Sun Fire™ V440 Server Produktinformation

Artikelnr. 817-2835-12
oktober 2003, revision A

Produktinformation

Innerskenor och skensatser är felaktigt illustrerade

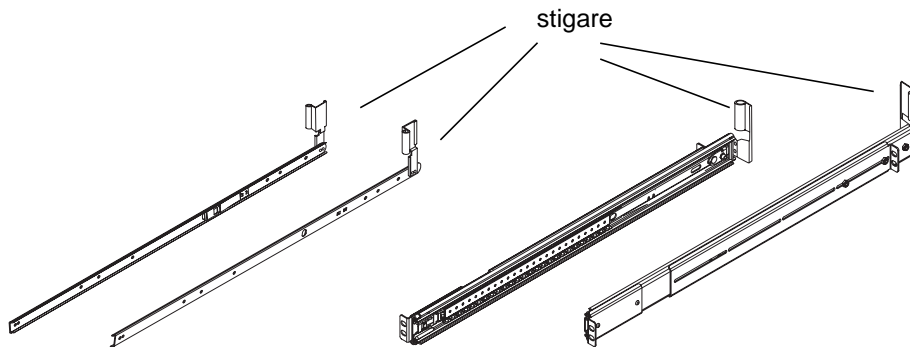
I dokumentationen för Sun Fire V440-servern illustreras de innerskenor och skensatser som används vid rackmontering på ett felaktigt sätt. Skensatserna och innerskenorna har stigare på de bakre ändarna som lyfter kabelhanteringsarmen ovanför kabelkontaktarna. Illustrationen nedan ger en korrekt bild av skensatserna och innerskenorna.

Installera innerskenorna och skensatserna så att stigarna pekar uppåt. Varje del är märkt med VÄNSTER ("LEFT") eller HÖGER ("RIGHT") för att ange var den ska installeras (sett från serverns framsida).
